NUOVO CINEMATISMO PER TAGLIASIEPI TS327 / HT27
NEW GEAR BOX FOR TS327 / HT27 HEDGETRIMMERS

mod. 58040270A

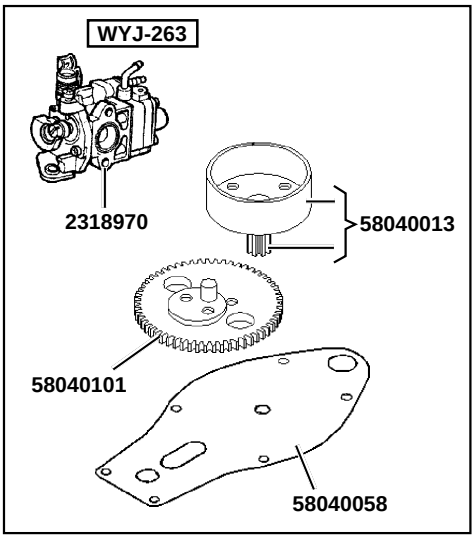
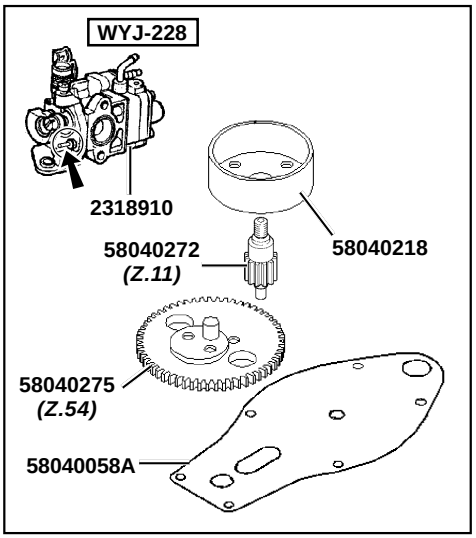
Il carburatore WYJ-228 (cod.2318910) differisce dal WYJ-263 (cod.2318970) per la presenza di un fermo al posto della vite di fissaggio supporto. - *The WYJ-228 carburettor (p/n 2318910) differs from the WYJ-263 one (p/n 2318970) for a pin instead of the support fixing screw.*

KIT cod. 58042123A per il montaggio sulle macchine premodifica.
KIT P/N 58042123A suitable for old assy units.

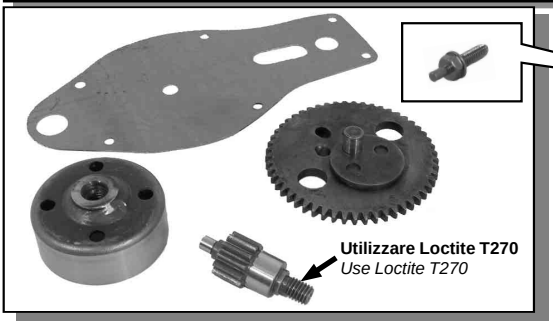
Sostituire la vite di fissaggio del supporto vite registro con il fermo filettato contenuto nel kit. La mancata sostituzione può comportare il danneggiamento del cinematismo e conseguente decadimento della garanzia. - *Replace the clamping screw of the register screw support with the threaded clamp included in the kit. If the screw is not changed this could cause the gear box damage and warranty is lost.*
